COMISIÓN DE VEEDURÍAS DE CURADURÍAS DE BOGOTÁ**ACTA No. 03-2021****SESIÓN ORDINARIA****FECHA:** 27 de abril del año 2021**HORA:** 7:10 a.m. hasta las 8:41 p.m.**LUGAR:** Microsoft Teams**INTEGRANTES DE LA INSTANCIA:**

CASO No. 2020A URBANIZACIÓN MACONDO DG 47 S 12A 01

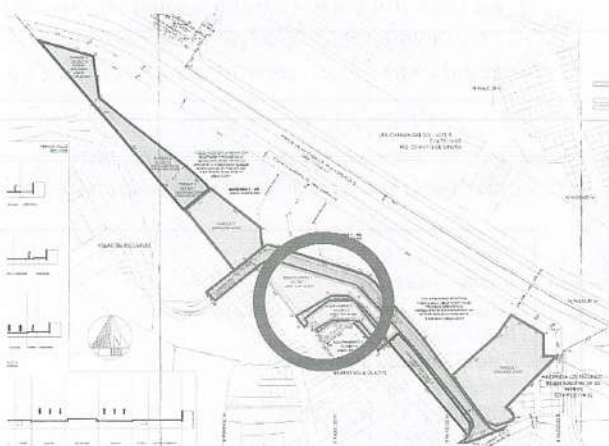
Se puede observar que los parques y el globo 1 destinado a equipamiento comunal tienen acceso desde una vía pública vehicular Calle 44 A Sur – V7 proyectada en la misma urbanización, los globos 2 y 3 de equipamiento comunal tienen acceso por vías vehiculares existentes.

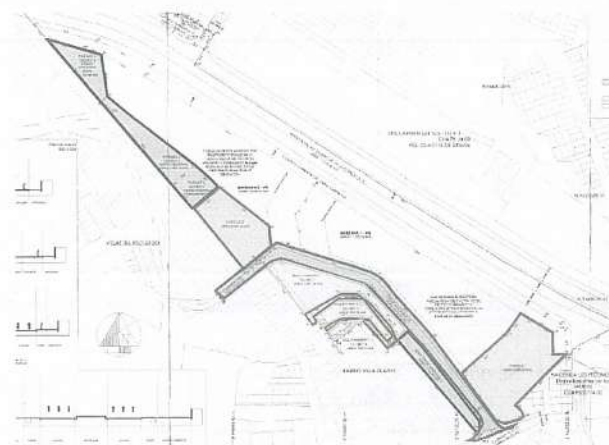
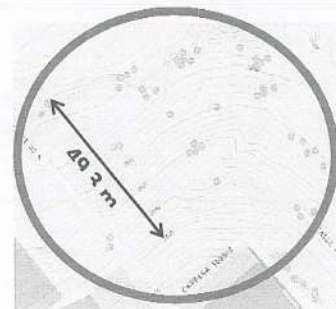
En la zona donde se localizan las áreas para equipamientos comunales, se puede observar que existe una pendiente de aproximadamente 30° que equivale a un 60%

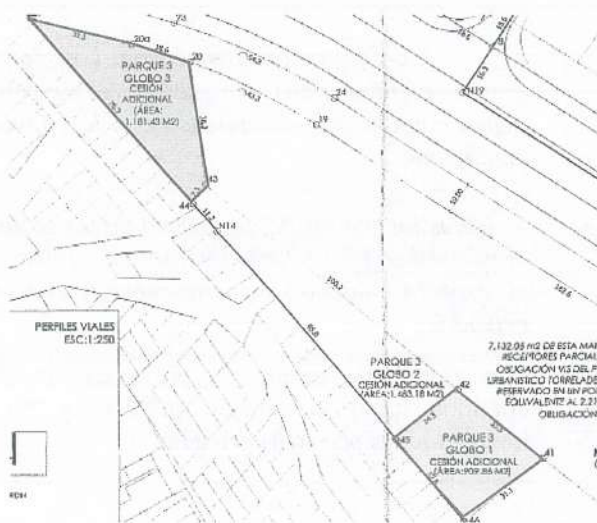
Frente: 13.7m

Profundidad mayor: 11 m aprox.

No se ajusta

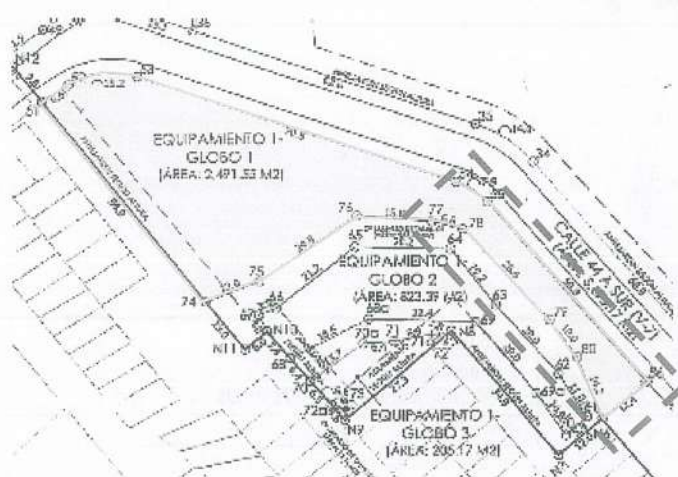
Frente: 103.5m

Profundidad mayor: 12.4 m aprox.

No se ajusta

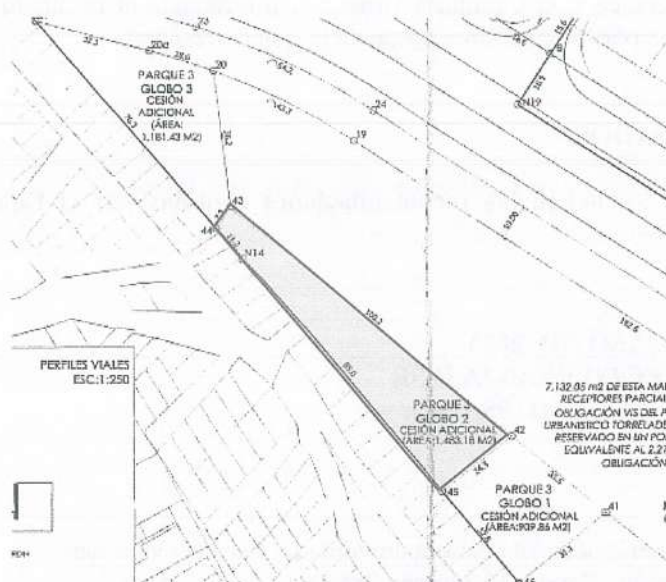
Nota: El área del globo es irregular y presenta una zona que no se ajusta.

Parque 3 - Globo 2
 Frente: 100.2 m
 Profundidad menor: 7.3 m aprox.
 No se ajusta

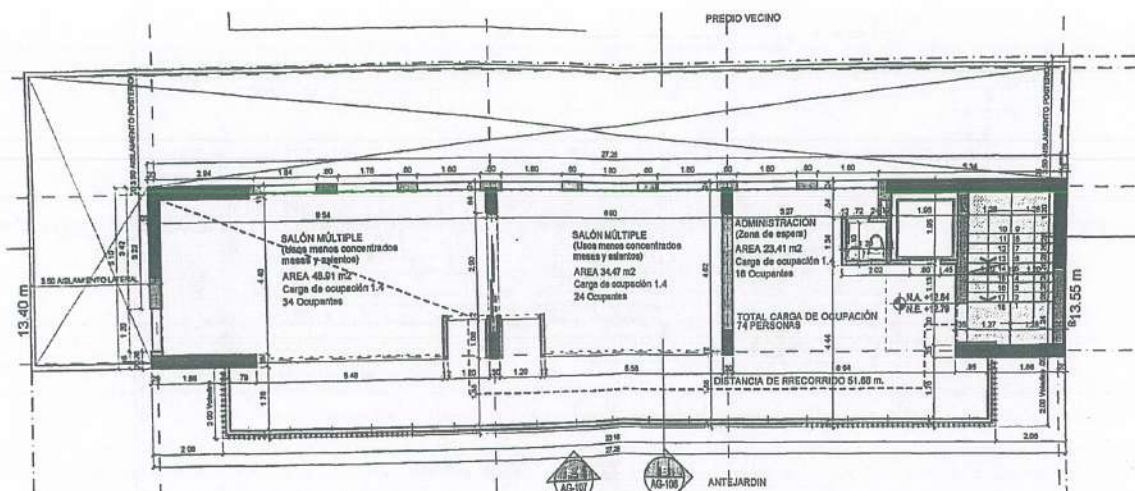
Se observa en las planchas No. AG-103 y AG 106, que el voladizo aprobado corresponde a una dimensión de 2,00 metros, el cual concuerda con la dimensión exigida en el Decreto de 823 de 1980. En ese sentido el voladizo aprobado SE AJUTA a lo permitido por la norma urbanística aplicable al momento de solicitud.

CORTE LONGITUDINAL A - PLANO AG 106

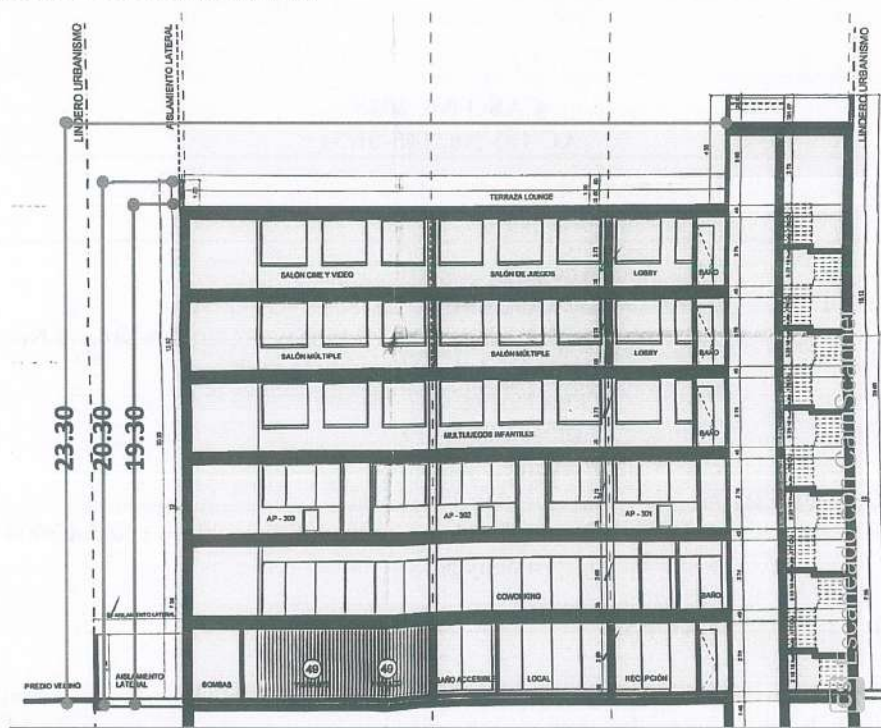
Teniendo en cuenta que el predio cuenta con frente sobre la Avenida Boyacá cuyo perfil vial es mayor de 12 metros, la altura máxima de la edificación es de 19.30 metros, en seis (6) pisos y semisótano o siete (7) pisos sin semisótano, además se permite que sobresalgan los tanques de agua, cuartos de máquinas, puntos fijos, instalaciones especiales y elementos de remate integrados al diseño de la edificación. En ese sentido el proyecto arquitectónico aprobado SE AJUSTA a la norma urbanística aplicable al momento de solicitud tal y como se evidencia en el siguiente corte arquitectónico.
